苏州市和源环保科技有限公司绿色环境改
造提标项目

一般变动环境影响分析

建设单位：苏州市和源环保科技有限公司

二〇二三年二月

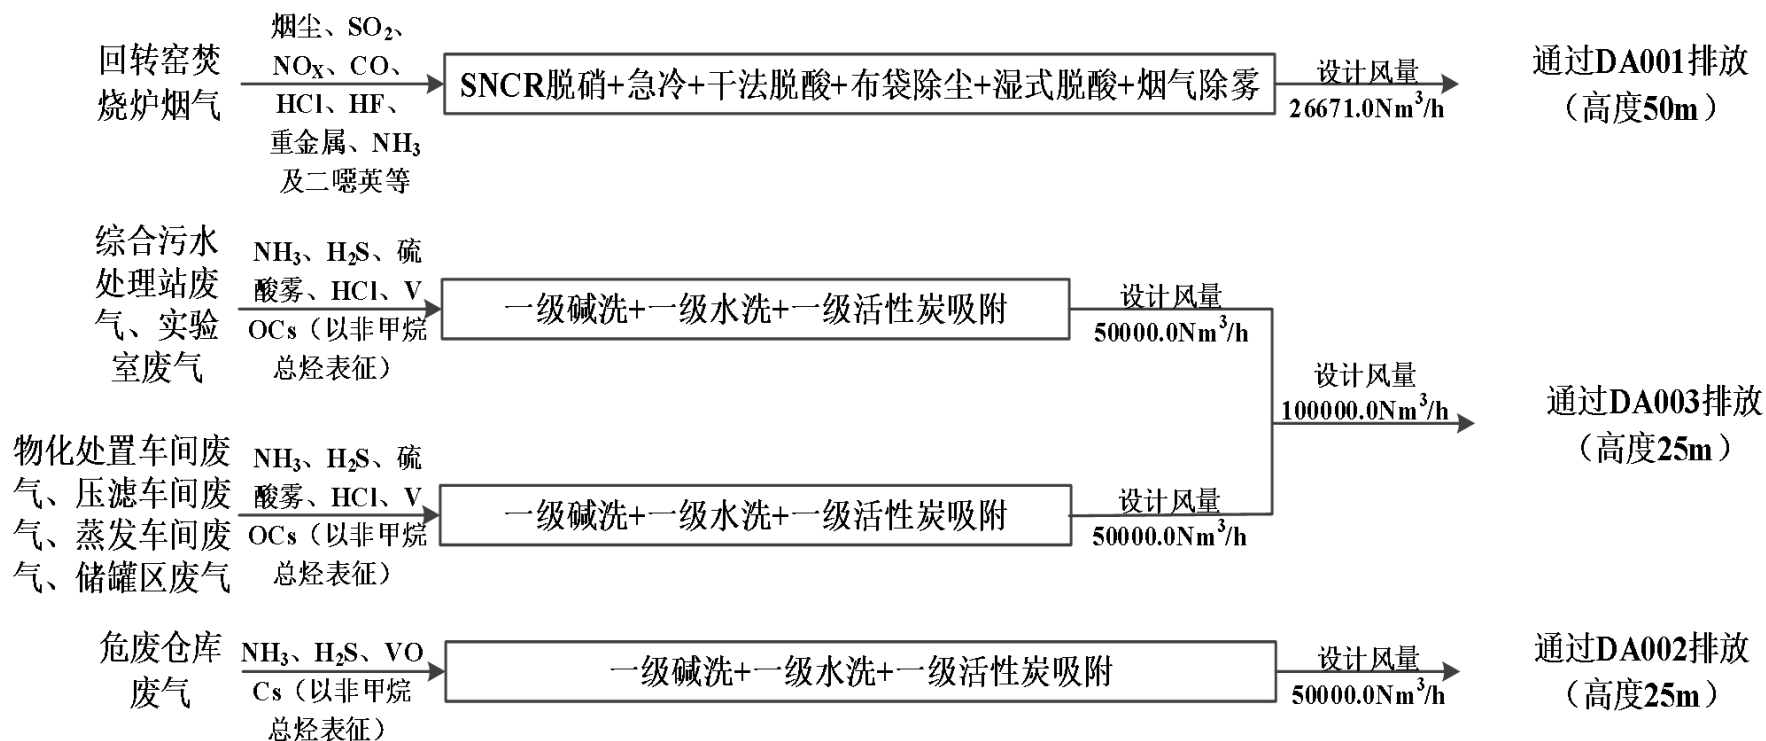
(1) 原环评中烟气除雾后烟气排放温度为 145℃, 实际变更为烟气排放温度为 135℃。

湿式脱酸塔出来的烟气温度大约 70℃左右, 含水率约为 16~30%, 排入大气后遇到温度相对较低的空气就迅速冷凝为极细小的水雾, 呈现出“白烟”现象; 且净化烟气中含有微量酸性气体, 凝结成酸性液滴对烟囱造成一定腐蚀。因此, 项目配置烟气加热器, 对湿式脱酸塔后的烟气进行再加热, 提高烟气的温度至 135℃, 即可减少烟气冷凝形成的“白烟”现象及对烟囱的腐蚀。

本项目烟气加热器热源采用余热锅炉产生的蒸汽, 蒸汽压力 0.6MPa 左右, 饱和蒸汽温度 158℃左右, 该蒸汽可将烟气加热到 135℃, 难以实现烟气加热至 145℃, 而 135℃的烟气温度即可减少烟气冷凝形成的“白烟”现象及对烟囱的腐蚀, 故本项目将环评中烟气除雾后烟气排放温度 145℃调整为烟气除雾后烟气排放温度为 135℃, 烟气温度的变化对烟气中的污染物排放无影响。

图 2.2.5-2 实际建设全厂有组织废气收集处理流程示意图

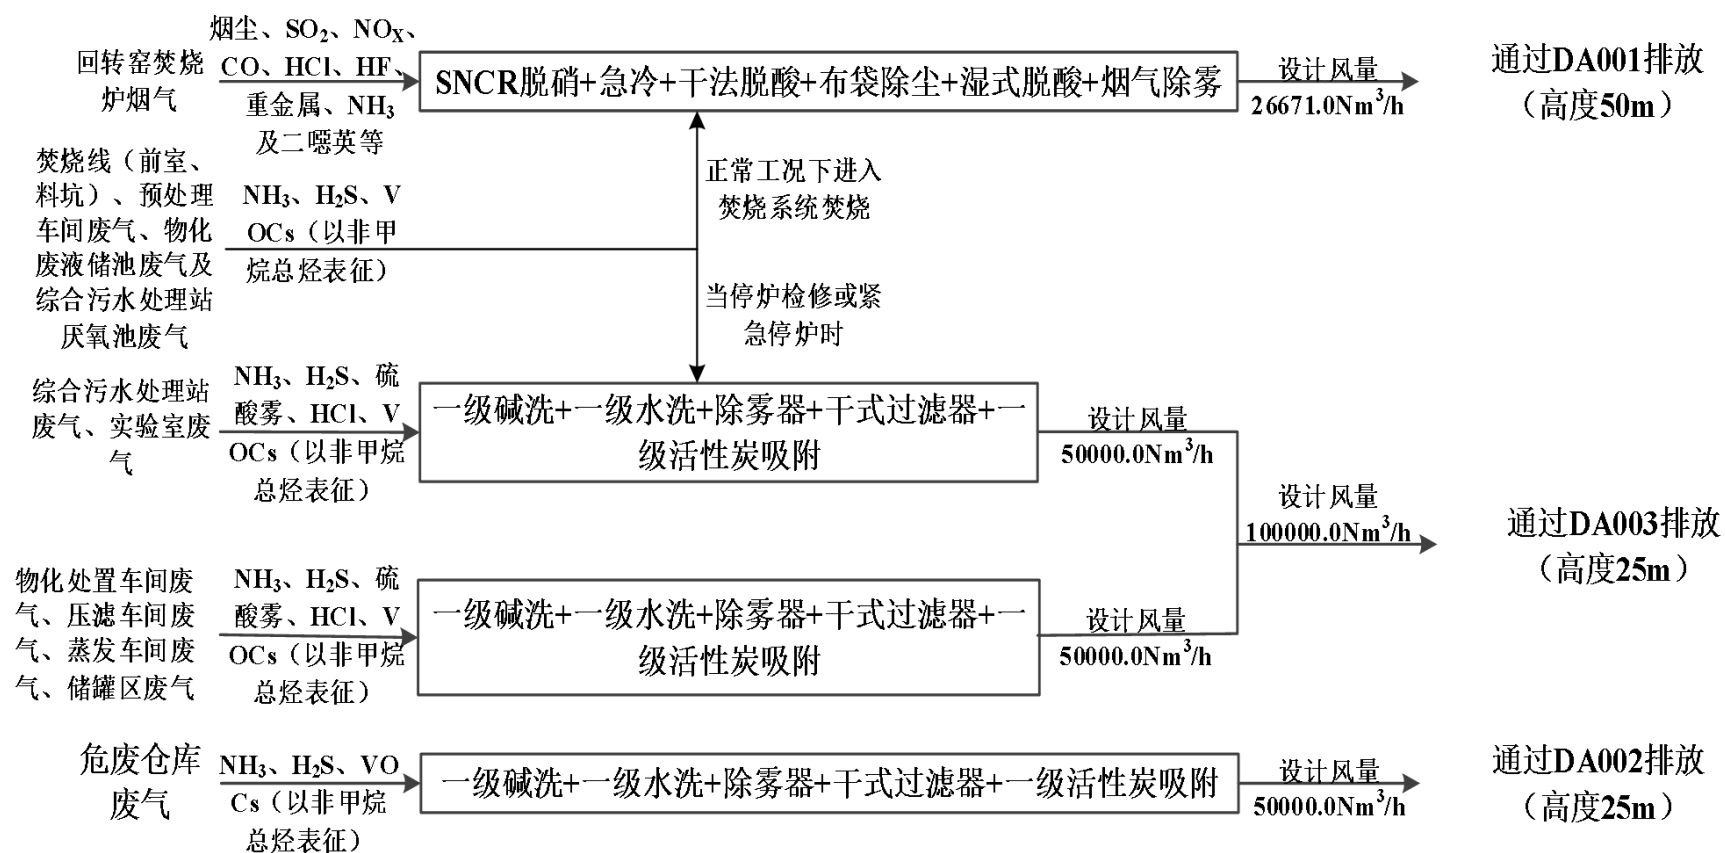
(2) 其他废气处理工艺变更主要是由于水洗后的废气往往含有大量水分, 非常容易使活性炭因为水分问题提前饱和, 从而影响废气吸收效果, 因此在原有工艺基础上分别增加 1 套除雾器及 1 套干式过滤器, 去除水分, 保证废气处理效果。

原环评设置了 3 套“一级碱洗+一级水洗+一级活性炭吸附”, 因此本次变动增加 3 套除雾器及 3 套干式过滤器。

原环评中说明了正常工况下焚烧线 (前室、料坑)、预处理车间废气、物化废液储池废气及综合污水处理站厌氧池废气进入焚烧系统焚烧; 当停炉检修或紧急停炉时, 废气收集后与综合污水处理站废气、实验室废气一起经“一级碱洗+一级水洗+一级活性炭吸附”处理, 尾气通过 1 根 25m (DA003) 排气筒排放。但未明确当停炉检修或紧急停炉时, 该股废气具体进入的废气处理设施。本次变动在有组织废气收集处理流程示意图中明确了当停炉检修或紧急停炉时, 焚烧线 (前室、料坑)、预处理车间废气、物化废液储池废气及综合污水处理站厌氧池废气进入综合污水处理站废气、实验室废气的“一级碱洗+一级水洗+除雾器+干式过滤器+一级活性炭吸附”装置处理, 尾气通过 1 根 25m (DA003) 排气筒排放。

变动前后全厂有组织废气收集处理流程示意图分别见图 2.2.5-1、图 2.2.5-2。

正常工况下：焚烧线（前室、料坑）、预处理车间废气，物化废液储池废气及综合污水处理站厌氧池废气进入焚烧系统焚烧；当停炉检修或紧急停炉时，废气收集后经“一级碱洗+一级水洗+一级活性炭吸附”处理，尾气通过1根25m（DA003）排气筒排放。
